**Commissione Tecnica PNRR - PNIEC**

**Parere n. 313 del 23 aprile 2024**

<p><b>Progetto</b></p>	<p><b>Istruttoria Valutazione Impatto Ambientale art.23 del D.Lgs.152/2006 e ss.mm. e ii. integrata con la Valutazione di Incidenza, di cui all'art. 5, del D.P.R. n. 357/1997 e con la Verifica del Piano Preliminare di utilizzo in sito delle terre e rocce da scavo escluse dalla disciplina dei rifiuti, ex D.P.R. n. 120/2017, art. 24</b></p> <p><b>Rifacimento gasdotto di rete regionale Larino-Sora-Colleferro. Tratto Larino-Montagano-Lotto 2 DN 350 (14") DP 75 bar</b></p> <p><b>ID_VIP: 10085</b></p>
<p><b>Proponente</b></p>	<p><b>Società Gasdotti Italia S.p.A.</b></p>

Figura 61 Ubicazione punti di indagine

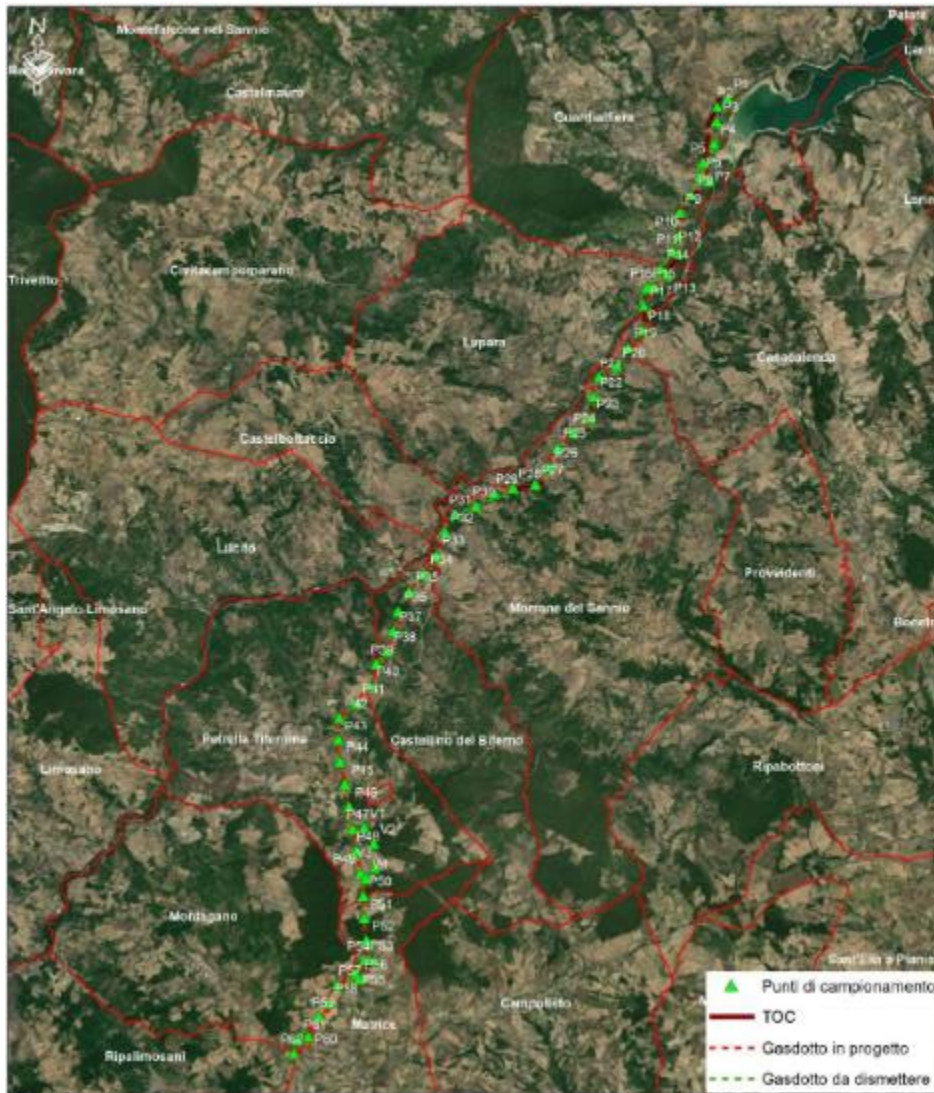
La Commissione rileva che l'ubicazione dei punti di indagine è riportata all'interno di una immagine intertesto nel Piano, dalla quale non è possibile verificare l'esatta distanza tra i punti di indagine richiesta dall'Allegato 2 del DPR 120/2017, pertanto si richiede che l'ubicazione dei punti di indagine sia riportata anche in una planimetria di scala adeguata alla verifica della distanza tra i punti di indagine richiesta dal DPR 120/2017 sia per il gasdotto in rifacimento/realizzazione sia per il gasdotto in dismissione. Il Piano Preliminare di utilizzo delle terre e rocce da scavo escluse dalla disciplina dei rifiuti, tra l'altro, dovrà contenere anche l'individuazione tramite elaborati grafici di: aree di cantiere, superfici e percorsi oggetto di scavo/rinterro, contaminate o potenzialmente tali, ovvero per le quali si dovesse accertare il superamento delle CSC riferite alla destinazione d'uso del sito; ubicazione dei campionamenti definiti in base all'estensione del sito e alla lunghezza degli scavi lineari; volumi scavati e rinterrati con riferimento alle aree interne al sito, alla posa.

- il PUT presentato non contiene tutti gli elementi richiesti dal DPR 120/2017. E pertanto, alla luce della nuova formulazione dell'art. 5, comma 1, lett. o-quater del D.lgs. 152/06, come modificata dall'art. 50, comma 1 della L. 120/2020, che definisce *“condizione ambientale del provvedimento di VIA: prescrizione vincolante eventualmente associata al provvedimento di VIA che definisce le linee di indirizzo da seguire nelle successive fasi di sviluppo progettuale delle opere per garantire l'applicazione di criteri ambientali atti a contenere e limitare gli impatti ambientali significativi e negativi o incrementare le prestazioni ambientali del progetto, nonché i requisiti per la realizzazione del progetto o l'esercizio delle relative attività, ovvero le misure previste per evitare, prevenire, ridurre e, se possibile, compensare gli impatti ambientali significativi e negativi nonché, ove opportuno, le misure di monitoraggio”* detti elementi dovranno essere identificati in sede di progetto esecutivo, con la conseguenza che il PUT dovrà essere revisionato, integrato ed aggiornato in sede di progettazione esecutiva e presentato secondo i tempi di legge prima dell'avvio dei lavori, come da condizione ambientale;
